## **NOTA INTEGRATIVA**

### **IN RISPOSTA ALLA NOTA DELLA REGIONE ABRUZZO del 15/03/2022**

In riferimento alla Nota di richiesta integrazioni della Regione Abruzzo del 15/03/2022 relativa alla domanda di Verifica di Assoggettabilità a VIA (VA) presentata dalla ditta F.LLI TRAINI Srl per la modifica per ampliamento ed aumento quantità di un impianto autorizzato di recupero rifiuti non pericolosi sito in Loc. Vibrata a Nereto (TE) si forniscono le seguenti informazioni/documentazioni richieste:

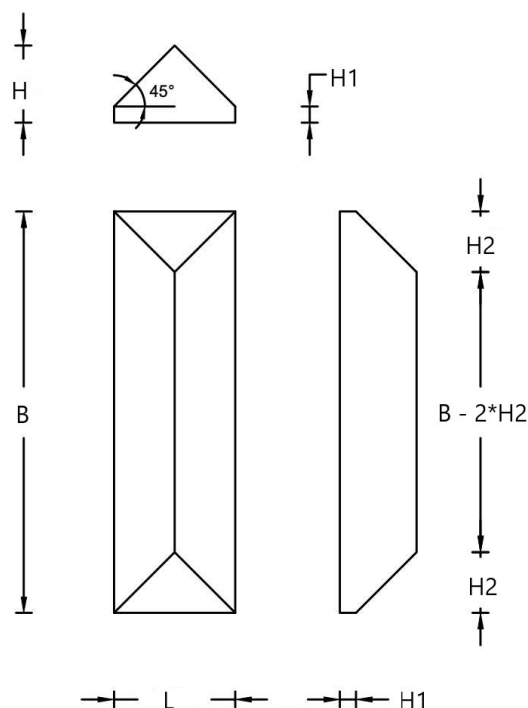
3) I cumuli dei rifiuti in attesa di certificazione saranno posti su area impermeabilizzata, secondo quanto indicato nella planimetria stato di fatto aggiornata a marzo 2022 perché la ditta ha deciso di estendere l'impermeabilizzazione esistente a quasi tutto l'impianto ovvero a tutte le aree interessate dalle lavorazioni, movimentazioni e stoccaggio dei cumuli in attesa di verifica.

La nuova area impermeabilizzata, che interessa le aree di lavorazione, di movimentazione e di stoccaggio dei rifiuti in attesa di certificazione, sarà sistemata con piano in pendenza tale da convogliare le acque meteoriche di prima pioggia in canali di raccolta perimetrali all'area stessa; tali canali di raccolta, opportunamente impermeabilizzati, convoglieranno le acque fino ad un nuovo impianto di prima pioggia, aggiuntivo a quello già esistente, ubicato nei pressi del lato est dell'attuale lotto.

Il secondo impianto di prima pioggia sarà costituito da:

- pozzetto scolmatore
- vasca di accumulo da circa 10 mc
- deoliatore gravitazionale
- pozzetto fiscale di ispezione sia per le acque di prima pioggia sia di seconda pioggia

Le acque di seconda pioggia recapitano nella linea comunale di raccolta acque meteoriche, mentre le acque di prima pioggia, per motivi di quote e pendenza, si allacceranno ad una condotta

presistente profonda di acque reflue urbane che attraversa l'impianto parallelamente alla recinzione lato est e confluisce al pubblico depuratore.
